MIASTO ŁÓDŹ - ZARZĄD INWESTYCJI MIEJSKICH

ZIM-DZ.2621.6.2024

Dotyczy: postępowania o udzielenie zamówienia publicznego prowadzonego w trybie przetargu nieograniczonego pn. **Rozbudowa ul. Broniewskiego na odcinku od skrzyżowania z al. Śmigłego-Rydza do skrzyżowania z ul. Rzgowską i ul. Rzgowskiej na odcinku od posesji nr 40 do posesji nr 82**

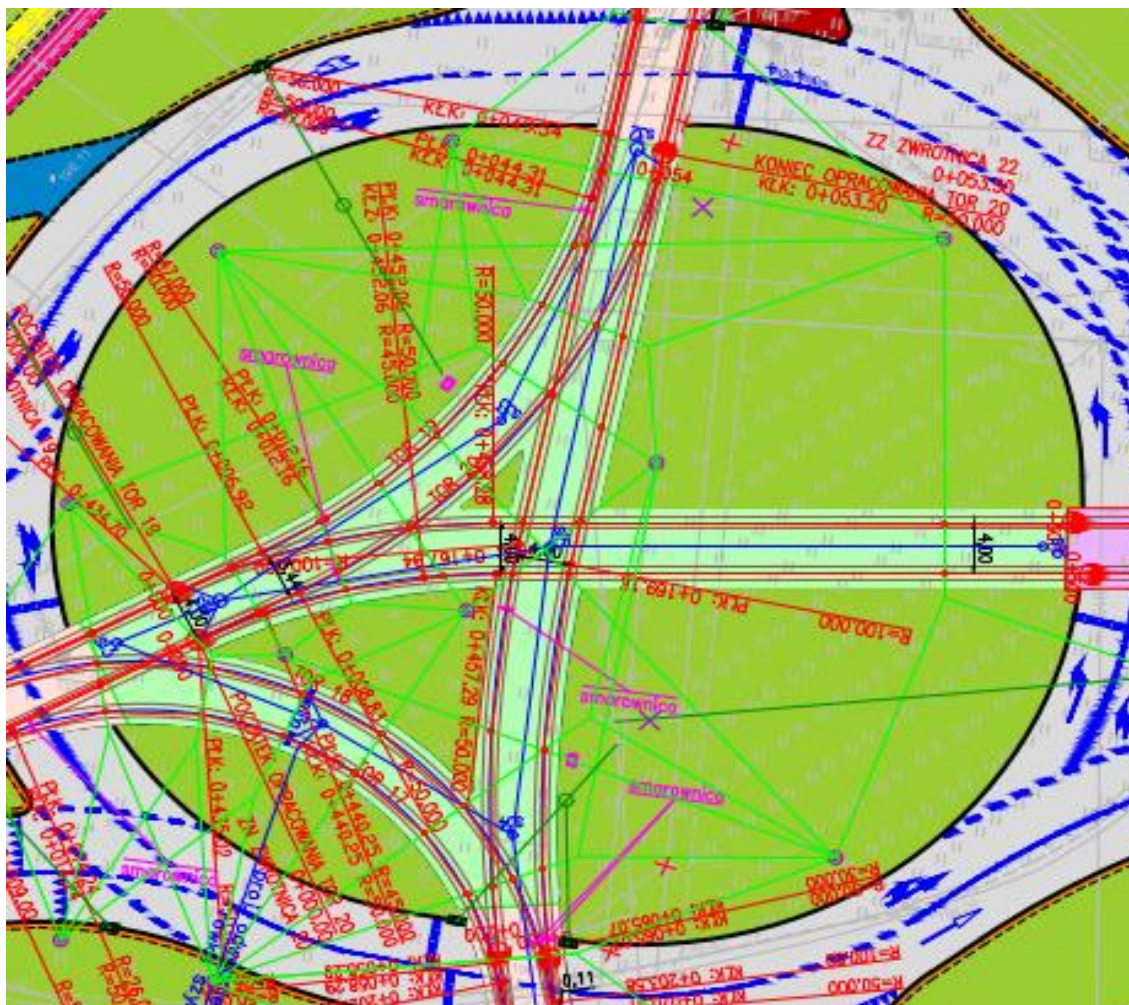
Czy Zamawiający podtrzymuje wymóg wykonania torowiska na wyspie centralnej Ronda Insurekcji Kościuszkowskiej w technologii torowiska zielonego (podkłady betonowe na ławach żelbetowych) łącznie ze znajdującymi się tam rozjazdami i skrzyżowaniem torów zgodnie z rysunkiem TLo-04-03-01-Plan sytuacyjny 2022.10.07-1.2 (1510x594 mm).pdf? Jeśli tak to prosimy o dołączenie przekrojów konstrukcyjnych w rejonie węzłów rozjazdowych dla technologii zielonego torowiska.

Zamawiający informuje, iż na wyspie centralnej Ronda Insurekcji Kościuszkowskiej należy przyjąć konstrukcje w systemie podlewu ciągłego w rejonie węzłów rozjazdowych oraz z płyt torowej zgodnie z załączonym rysunkiem – Rondo Schemat -1.
